玄海原子力発電所3号炉、4号炉審査資料	
資料番号	TTG-010
提出年月日	2022年10月19日

玄海原子力発電所3号炉及び4号炉

標準応答スペクトルを考慮した地震動評価における
地下構造モデルの設定について
(コメント回答)

九州電力株式会社

■ 地下構造モデルの検討・設定及び妥当性確認の流れ

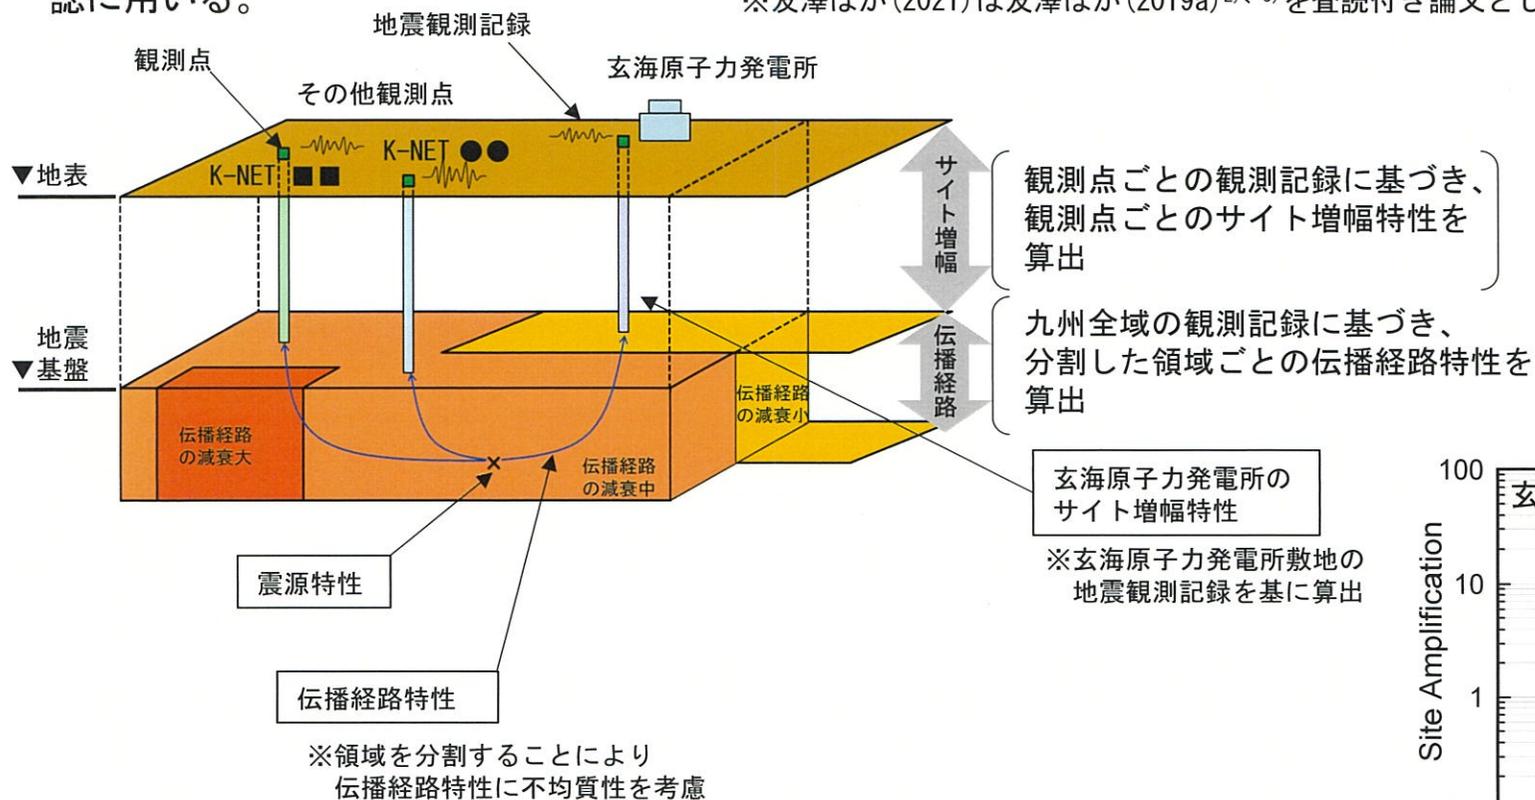
No.	コメント	指摘場所	対応状況
1	既許可の地下構造モデルと新たに設定した地下構造モデルの位置づけの記載を充実すること。	第1026回 原子力発電所の 新規制基準適合性に 係る審査会合 (令和4年1月21日)	第1080回会合にて説明
2	新たに設定した地下構造モデルについて、以下を踏まえ、地盤減衰の設定の考え方、根拠を明確にし、説明すること。 ①15Hz程度までの範囲で評価した地盤減衰の高周波数帯への適用性 ②地震観測記録が得られていない深さにおける地盤減衰の設定 ③地盤減衰の不確かさの考え方		コメント回答①： 第1049回会合にて説明 次回以降改めて説明予定 コメント回答②③： 次回以降説明予定
3	地震基盤相当面は、設置許可基準規則解釈別記2の定義に従い $V_s=2, 200\text{m/s}$ 以上の層に設定すること。		第1057回会合にて説明
4	乱數位相を用いた模擬地震波の作成について、継続時間の設定を含め検討し、説明すること。		次回以降説明予定
5	地震動評価にあたって、どのような地下構造モデルを使うのか方針を示すこと。	第1049回 原子力発電所の 新規制基準適合性に 係る審査会合 (令和4年5月20日)	第1057回会合にて説明
6	全体スケジュールを考慮した上で、地下構造モデル設定、地震動評価及び全体方針を示すこと。		第1057回会合にて説明
7	審査全体を見通した上で、スケジュールを示すこと。	第1057回 原子力発電所の 新規制基準適合性に 係る審査会合 (令和4年7月1日)	第1080回会合にて説明
8	今回地下構造モデルの方針を変更していることから、説明済みとなっているコメントに関しても、改めて説明すること。		コメントNo. 2について 次回以降改めて説明予定
9	新たなボーリング調査から得られる結果を踏まえ、設定した地下構造モデルの妥当性を示すこと。		次回以降説明予定
10	今後説明予定の新たに設定した地下構造モデルの妥当性について、適切な論理で十分な根拠に基づき説明すること。	第1080回 原子力発電所の 新規制基準適合性に 係る審査会合 (令和4年10月7日)	今回方針説明 (P7~37)

No.	コメント	指摘場所	対応状況
S-1	地下構造モデルの地盤減衰の設定について、既許可からの変更点の妥当性を説明すること。その際、地盤減衰の設定根拠としている地震観測記録が得られていない範囲 (EL. -90m~EL. -200m) の地盤減衰の設定の妥当性についても併せて説明すること。	第983回 原子力発電所の 新規制基準適合性に 係る審査会合 (令和3年6月11日)	第1026回会合にて説明 次回以降改めて説明予定
S-2	地下構造モデルの変更に伴う既許可の基準地震動への影響について説明すること。		第1026回会合にて説明 次回以降改めて説明予定
S-3	地震基盤相当面について、設置許可基準規則解釈別記2の $V_s=2,200\text{m/s}$ 以上に対し、 $V_s=2,100\text{m/s}$ の層上面 (EL. -200m) に設定したことの妥当性を説明すること。		第1026回会合にて説明
S-4	模擬地震波の作成について、複数の方法から一様乱数の位相をもつ正弦波の重ね合わせを採用した妥当性を説明すること。		次回以降説明予定
S-5	既許可以降の観測・調査・分析などについて説明すること。		適宜反映

最深部地震計以浅の地盤減衰 (Q値)

最深部地震計以浅の地盤減衰 (Q値) の検討・設定【参考1】

発電所敷地で取得した地震観測記録に基づき、解放基盤表面から最深部地震計 (EL. -90m) までの範囲の地盤減衰 (Q値) を、以下の手法で検討した結果、上限値は $Q=8.7$ 程度。

- 伝達関数 (周波数依存型) による検討 ($Q=8.7$ 程度)
- 伝達関数 (バイリニア型) による検討 ($Q=3.7$ 程度)
- 地震波干渉法による検討 ($Q=8.6$ 程度)

地盤減衰 (Q値) は、保守的に $Q=12.5$ と設定。

最深部地震計以深の地盤減衰 (Q値)

最深部地震計以深の地盤減衰 (Q値) の検討・設定

- 速度層断面により、解放基盤表面からEL. -200mまでの範囲は概ね同じ速度層に分類されることを確認。【参考3】
- 発電所敷地で取得した地震観測記録に基づく地盤増幅率 (以下、「経験的地盤増幅率」と理論増幅率の残差が最小となる $Q=12.5$ の層下面深度を検討し、 $Q=12.5$ をEL. -200m以深まで適用できることを確認。【3.2節】

地盤減衰 (Q値) は、保守的に解放基盤表面からEL. -200mまでの範囲を、同一の値に設定。

解放基盤表面からEL. -200mまでの範囲における地盤減衰 (Q値) を $Q=12.5$ に設定。
